## SEZIONE A-A

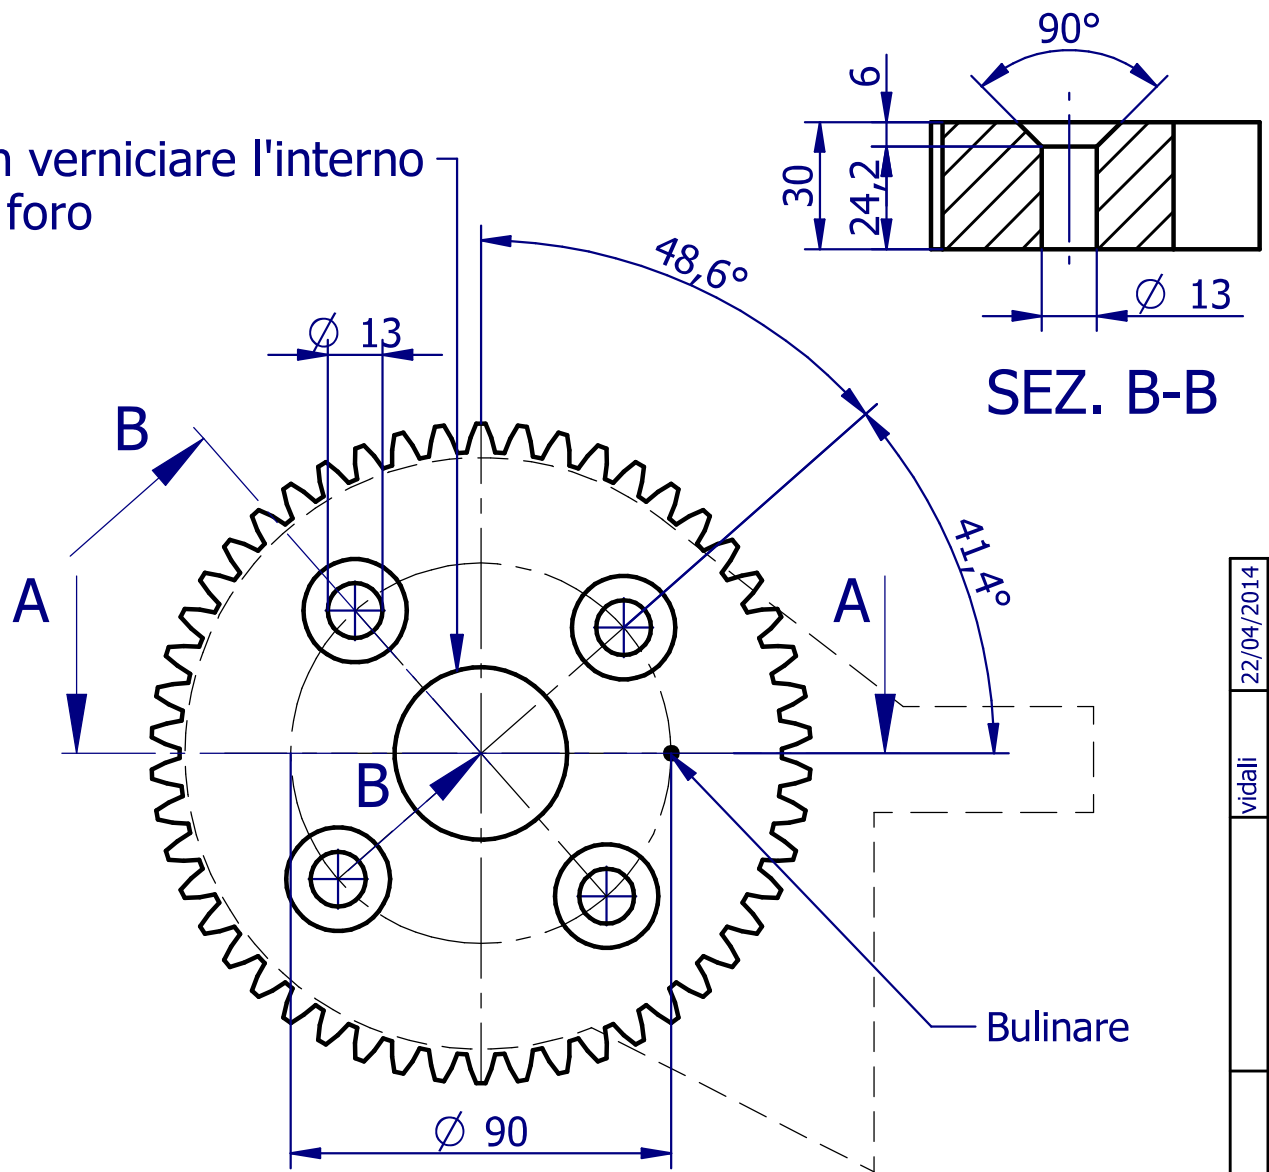
Non verniciare l'interno  
del foro

3 (ex Ø12.5)	vidali	22/04/2014
ta sulla verniciatura.	vidali	17/02/2014
(ex Ø40.5) e toll. 0/+0.1 (ex -0.1/+0.1)	vidali	21/11/2013
